PLAN LOCAL D'URBANISME INTERCOMMUNAL

MODIFICATION SIMPLIFIEE N°1

NOTICE EXPLICATIVE

Établissement Public Territorial Paris Est Marne&Bois PLUi approuvé le 12 décembre 2023

Modification de dispositions relatives au recul par rapport aux voies à l'article UB 6 concernant la commune de Saint-Maur-des-Fossés (+ mise à jour du schéma correspondant):

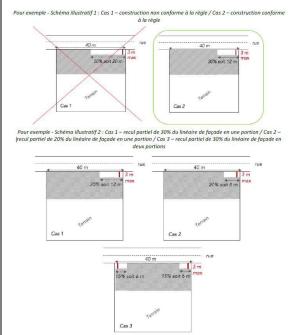
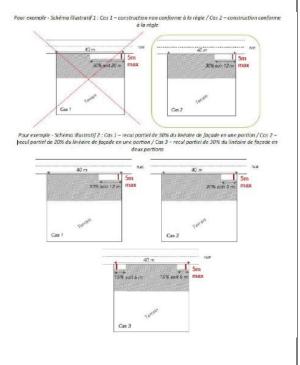
correspondant):	
Rédaction actuelle :	Nouvelle rédaction proposée :
[] 4 - Une construction implantée à l'alignement peut comporter au maximum 30% de son linéaire de façade en recul maximum de 3 m. Cette disposition est une obligation pour toute construction ayant un linéaire de façade	[] 4 - Une construction implantée à l'alignement peut comporter au maximum 30% de son linéaire de façade en recul maximum de 5 m. Cette disposition est une obligation pour toute construction ayant un linéaire de façade sur rue d'au moins 20 m
sur rue d'au moins 20 m de longueur : dans ce cas, le recul partiel doit concerner entre 20% et 30% du linéaire de façade, en une ou plusieurs portions. [] 9 - Les équipements d'intérêt collectif et services publics (EICSP) doivent	de longueur: dans ce cas, le recul partiel doit concerner entre 20% et 30% du linéaire de façade, en une ou plusieurs portions. [] 9 - Les équipements d'intérêt collectif et services publics (EICSP) doivent s'implanter à l'alignement ou avec un recul maximum de 5 m.

s'implanter à l'alignement ou avec un recul maximum de 3 m.
[...] Dispositions particulières [...]

- **3** Pour les constructions existantes dont l'implantation ne respecte pas les règles de l'article UB.6 :
 - Aucune extension ne pourra être édifiée dans la marge de recul imposée.
 - La surélévation du bâti existant pourra être autorisée dans le prolongement des murs existants, ou en respectant le recul minimum de 3 m.

- **3** Pour les constructions existantes dont l'implantation ne respecte pas les règles de l'article UB.6 :
 - Aucune extension ne pourra être édifiée dans la marge de recul imposée.
 - La surélévation du bâti existant pourra être autorisée dans le prolongement des murs existants, ou en respectant le recul minimum de 5 m.

Vue en coupe, depuis la rue – 1 césure sur 1 niveau

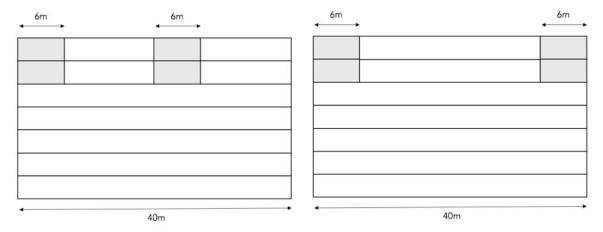
Ajout de schémas à l'article UB10 concernant la commune de Nogent-sur-Marne :

Lorsque le linéaire de façade sur rue d'une construction est supérieur ou égal à 20m et inférieur à 40m, la construction doit intégrer, sur toute sa profondeur au minimum une césure, de 6m minimum, sur au minimum 2 niveaux.

Modification du périmètre du PAPAG 3 désigné « Chemin de la Prairie » sur la commune de Fontenay-sous-Bois :

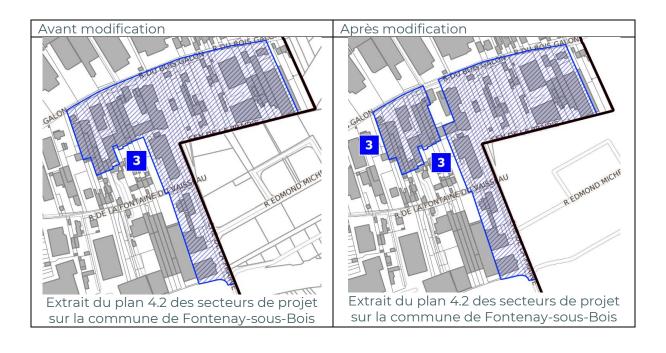
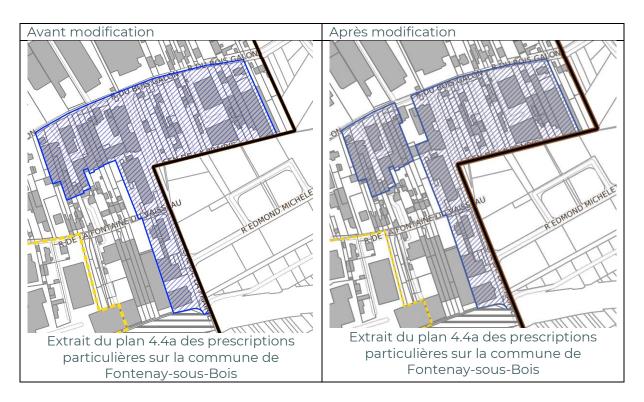
Le PAPAG du chemin de la prairie est situé dans le secteur des Alouettes sur la commune de Fontenay-sous-Bois et dans la concession de Val-de-Fontenay-Alouette.

Il est proposé de retirer les parcelles cadastrées G530 (35 m²), G535 (1068m²) et G 536 (134m²) du PAPAG 3 désigné « Chemin de la prairie » qui font l'objet d'un projet de constructions d'une guinzaine de logements avec un local d'activité.

L'annexe 5.12.2 est donc modifiée en conséquence ainsi que les plans 4.1a, 4.2 et 4.4a.

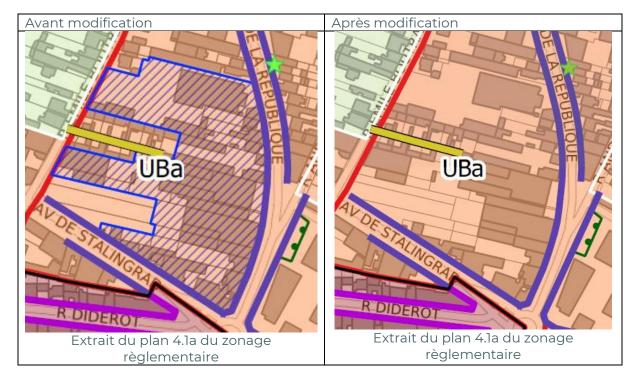
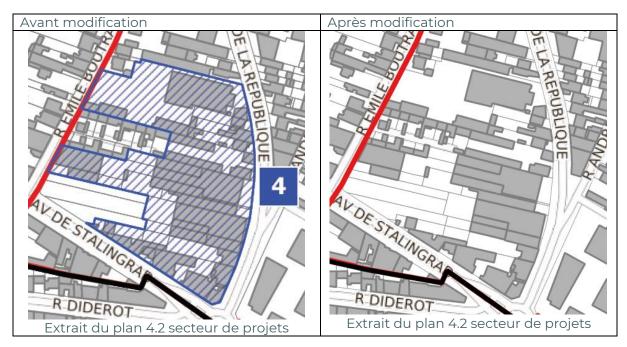
Le PAPAG des Rigollots sur la commune de Fontenay-sous-Bois a été instauré pour les raisons suivantes : « Le prolongement de la ligne 1 du métro et la création de la gare des Rigollots nécessitent la mise en œuvre d'un projet urbain d'ensemble. Sur la base d'échanges avec IDFM et RATP, ce secteur nécessite un développement urbain qui puisse affirmer cette nouvelle polarité »

Le projet ayant été reporté, sans vision de calendrier précis, il est proposé de supprimer le PAPAG.

L'annexe 5.12.2 est donc modifié en conséquence ainsi que les plans 4.1a, 4.2 et 4.4a.

- Modification du zonage :

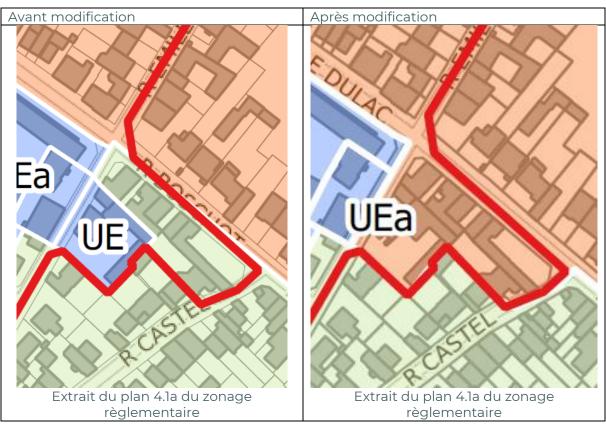
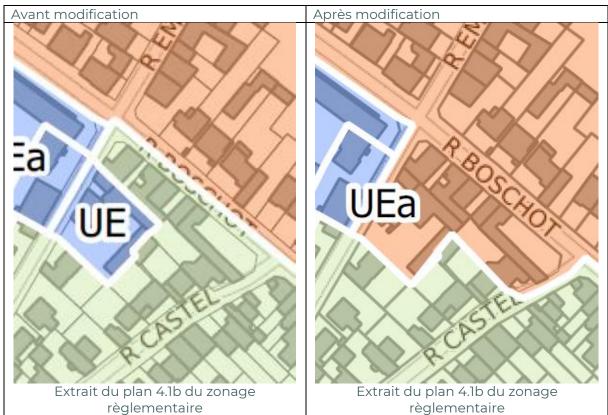
Le changement de zonage des zones UE et UP vers la zone UBb pour les parcelles référencées BP69, BP70, BP71, BP72, BP73 et BP74 afin d'harmoniser le zonage des deux côtés de la rue Boschot et constituer un front urbain homogène.

AJUSTEMENT DE ZONAGE SUR LA COMMUNE DE FONTENAY-SOUS-BOIS:

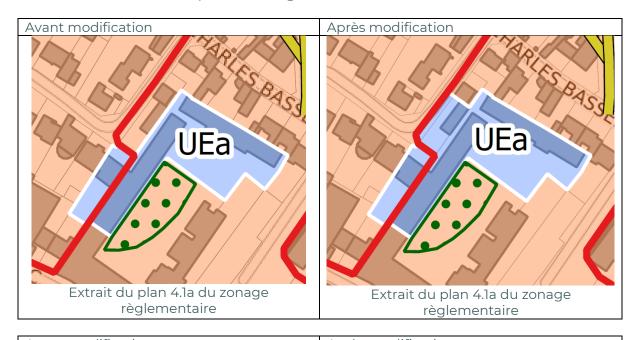
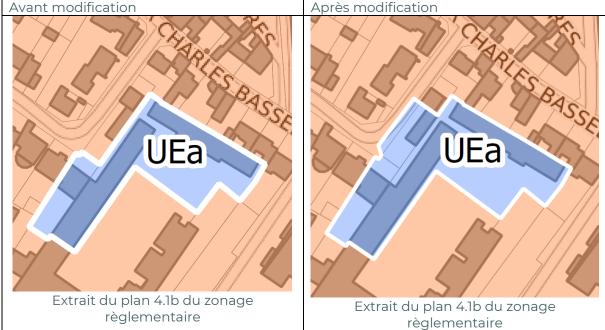
Il est proposé d'étendre le zonage UEa, à vocation d'équipements publics à quelques parcelles actuellement classées en zone UB. Cet ilot est situé dans l'OAP Pasteur Cenexi Plateau carrière afin de pouvoir réaliser une opération mixte (logement-équipements)

MODIFICATION DE ZONAGE DES PARCELLES AL33 ET AL66 DE LA ZONE UZP VERS LA ZONE UZC (SECTEUR CASSEGRAIN) SUR LA COMMUNE DE FONTENAY-SOUS-BOIS

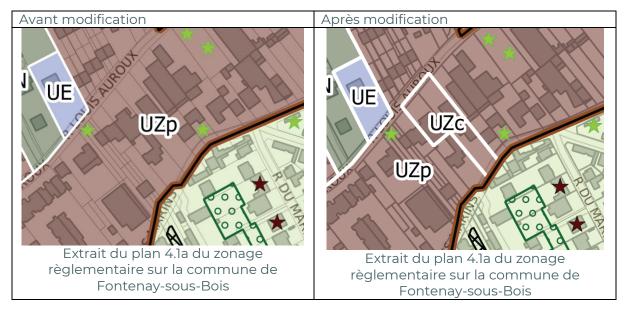
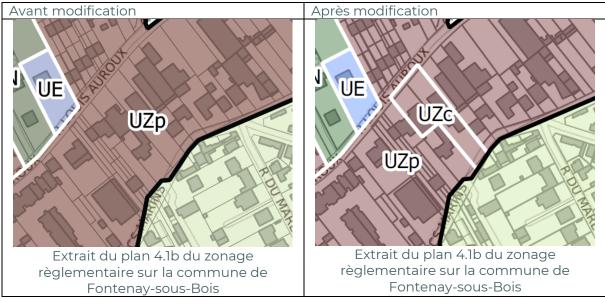
Ce secteur est situé dans le périmètre de la concession Val-de-Fontenay-Alouettes et à proximité de la gare de Val-de-Fontenay. L'objectif de cette modification est un assouplissement des règles de stationnement pour permettre la mutualisation, foisonnement et banalisation des aires de stationnement.

CREATION D'UN SOUS-SECTEUR NB

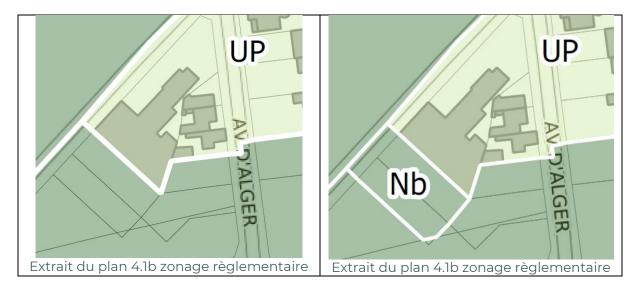
Il est proposé de modifier de manière ponctuelle le zonage et adapter quelques règles de la zone Nb afin de permettre la réalisation d'un EICSP, à l'angle de l'avenue d'Alger et du quai de Polangis, à Joinville-le-Pont.

Partie graphique:

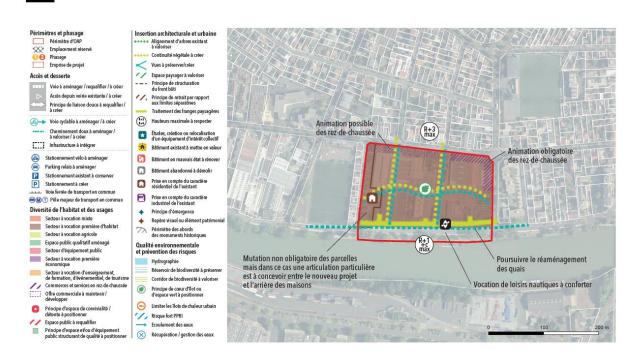
Pièce du PLUI modifiée : OAP sectorielle

Mise à jour de la grille patrimoniale à Nogent-sur-Marne (Victor Basch / Victor Hugo) :

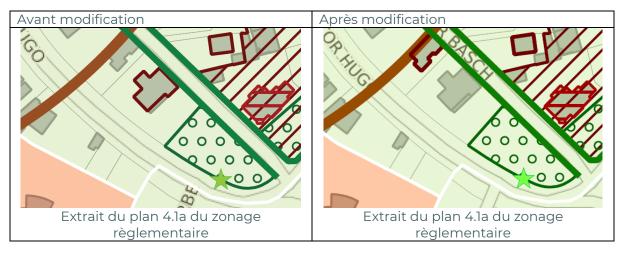
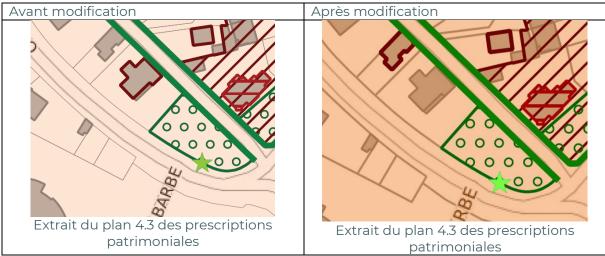
Il s'agit d'une erreur matérielle, le bâtiment repéré sur le plan des prescriptions patrimoniales (4.3) ne correspond pas à celui indiqué dans la grille patrimoniale. Le bâtiment repéré est situé au 14 rue Victor Basch à Nogent-sur-Marne et cadastré sur la parcelle Y 123.

Modification d'une erreur matérielle : remplacement de la photographie correspondante au bâtiment repéré sis 17 rue Victor Basch (parcelle Y 30)

Modification de zonage de la zone UB à la zone UEa correspondant au secteur plan masse Rabelais sur la commune de Fontenay-sous-Bois afin de permettre la réalisation d'opérations mixtes (logements et équipements) :

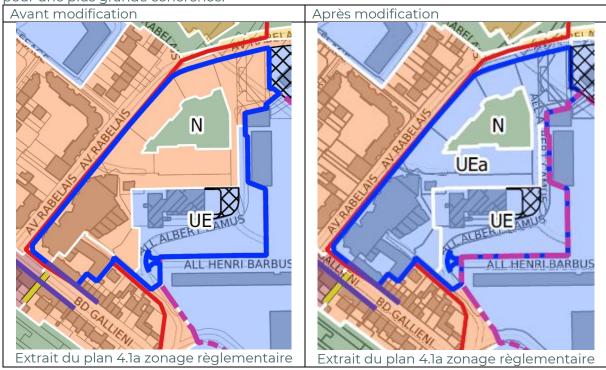
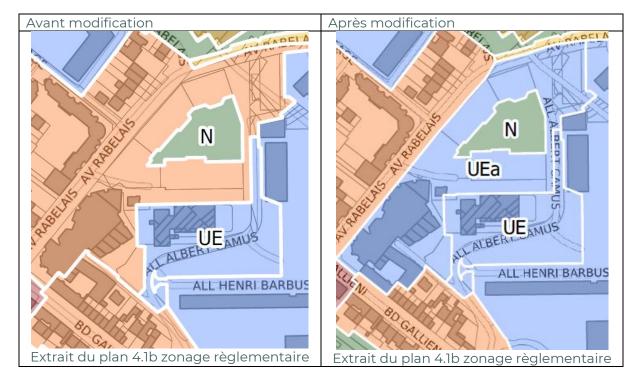
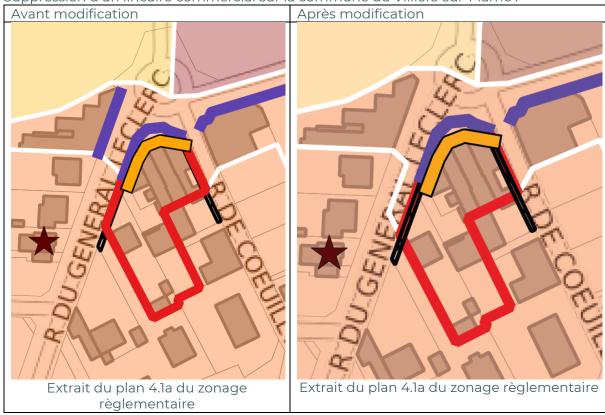
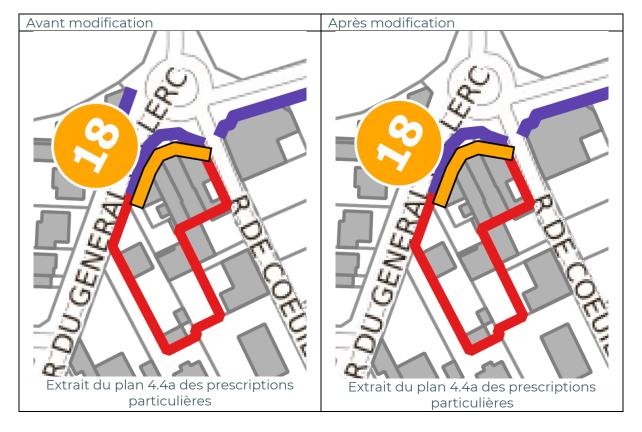
La zone UEa est une zone mixte ayant pour vocation notamment de permettre l'accueil d'équipements en son sein. Elle permet également l'accueil de logements non conditionné à la réalisation d'équipements. Le secteur Redoute/Rabelais, est déjà un secteur mixte en ce sens qu'il accueille déjà un grand nombre d'équipements (Crèche/CMS/Bibliothèque...) l'inscription ou plutôt la confortation de ce secteur en zone UEa se justifie donc pleinement pour une plus grande cohérence.
